**Übersicht der Einwender und beteiligten Träger öffentlicher Belange gem. § 3 Abs. 1 und § 4 Abs. 1 BauGB zur
71. Änderung des Flächennutzungsplanes „Rettungsdienst“ der Gemeinde Beverstedt**

Stand: 27.04.2026

**Behandlung v. Anregungen der Einwender und beteiligten Träger öffentlicher Belange gem. § 3 Abs. 1 u. § 4 Abs. 1 BauGB zur
71. Änderung des Flächennutzungsplanes „Rettungsdienst“ der Gemeinde Beverstedt**

„Abzweig Beverstedt“, LH-14-1201 (Mast 018-Portal 999A) **avacon**

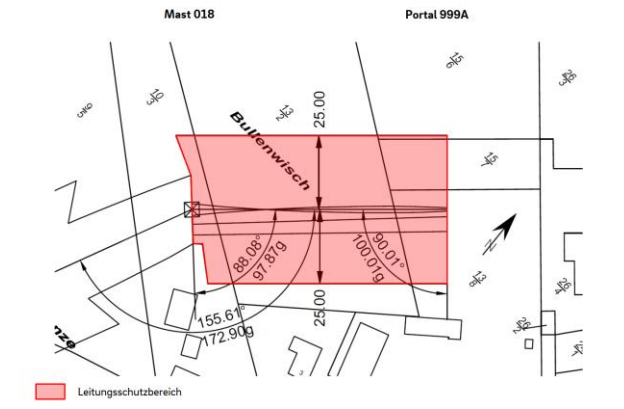
Die Lage und Breite des Leitungsschutzbereiches unserer 110-kV-Hochspannungsfreileitung entnehmen Sie bitte dem beigefügten Planwerk der Sparte Hochspannung.

Eine Bebauung innerhalb des Leitungsschutzbereiches ist zu vermeiden.

Sollte eine Bebauung nicht vermeidbar sein, sind die in der DIN EN 50341-1 (VDE 0210-1) vorgegebenen Mindestabstände zwingend einzuhalten. Die Arbeitshöhen unter 110-kV-Hochspannungsleitungen richten sich nach der DIN-VDE 0105-100.

Die Anregungen betreffen die nachfolgende Durchführung der Planung und werden zur Kenntnis genommen.

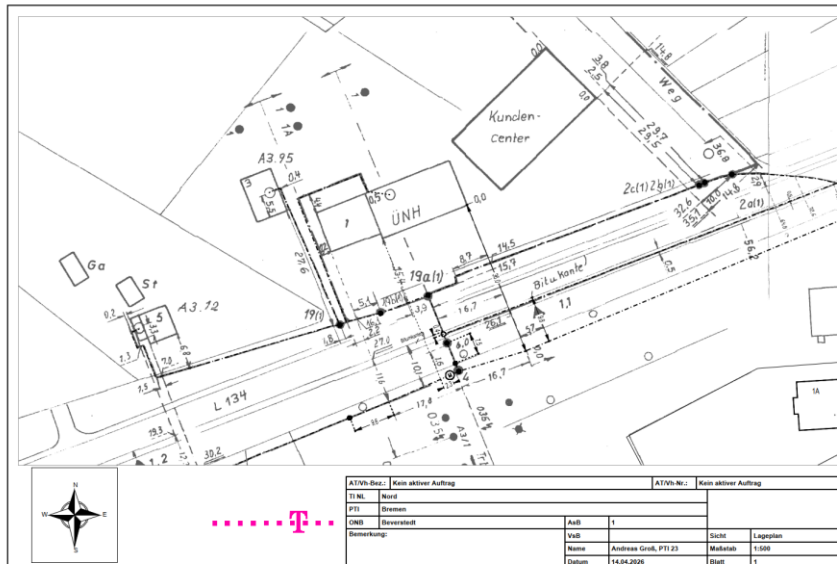
Im Planbereich befinden sich Telekommunikationslinien (TK-Linien) der Telekom. Ein Lageplan ist beigefügt.

Im Planbereich befinden sich TK-Linien der Telekom. Die Belange der Telekom - z. B. das Eigentum der Telekom, die ungestörte Nutzung ihres Netzes sowie ihre Vermögensinteressen – sind betroffen.

Es wird zur Kenntnis genommen, dass sich TK-Linien im Planänderungsgebiet befinden.

Die Anregungen betreffen die nachfolgende Durchführung der Planung und werden zur Kenntnis genommen.
